第 70 回北九州市地方港湾審議会資料

北九州港港湾計画書(案)

－　軽易な変更　－

北九州港港湾管理者
北九州市

北九州港　港湾計画図　　響灘西地区　　1:10,000

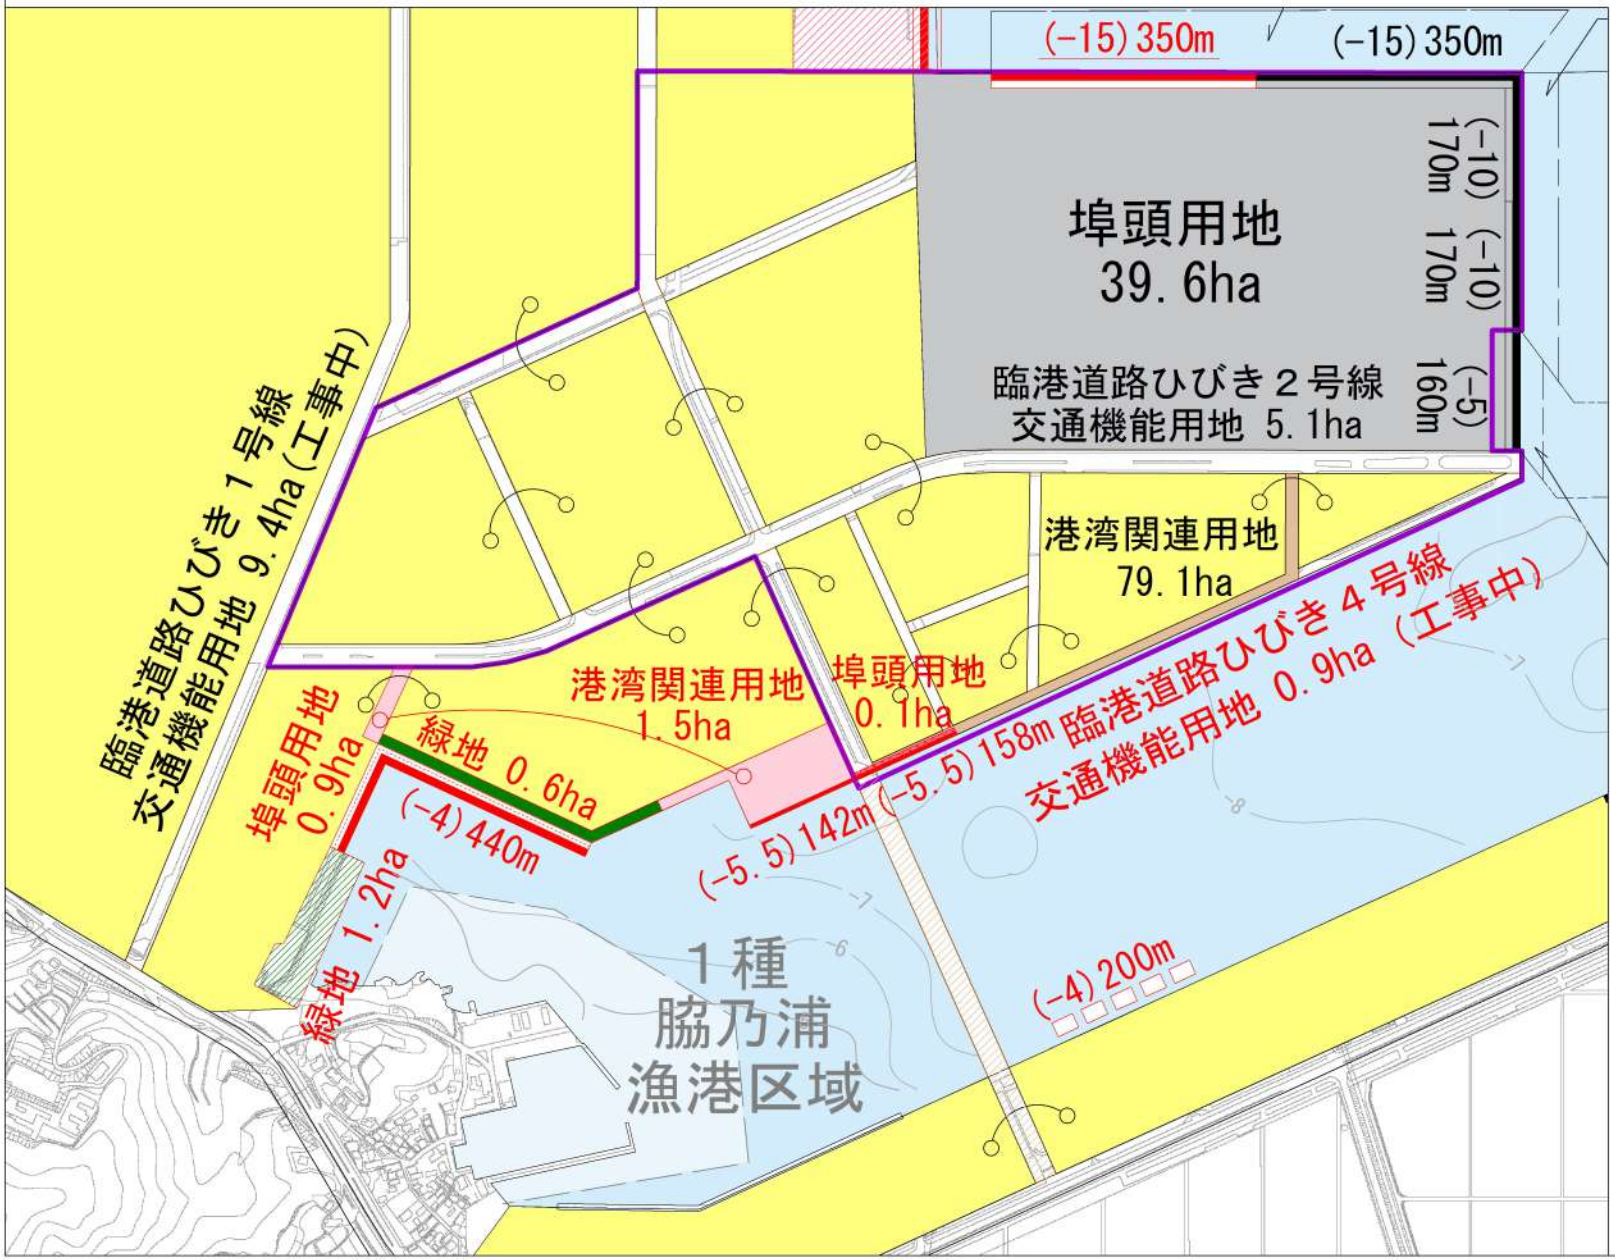
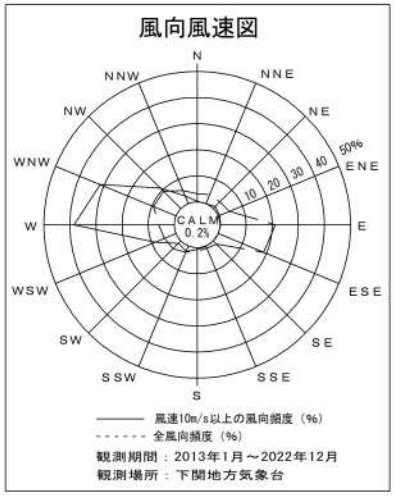
響灘西地区において、土地需要の変化等に対応し、施設の利用転換を図るため、専用埠頭計画を新規に計画し、公共埠頭計画、臨港交通施設計画、港湾環境整備施設計画、土地利用計画及びその他重要事項を変更する。

施設の利用転換を図るため、公共埠頭を次のとおり変更する。

水深５．５ｍ　岸壁１バース　延長１５８ｍ

施設の利用転換を図るため、専用埠頭を次のとおり計画する。

水深５．５ｍ　岸壁　延長１４２ｍ　［新規計画］

臨港道路　ひびき４号線　［既定計画の変更計画］

起点　ひびき２号線　終点　ひびき３号線　　２車線

響灘西地区　　緑地　１ｈａ　［既定計画の変更計画］

水深５．５ｍ　岸壁１バース　延長１５８ｍ（物資補給岸壁）
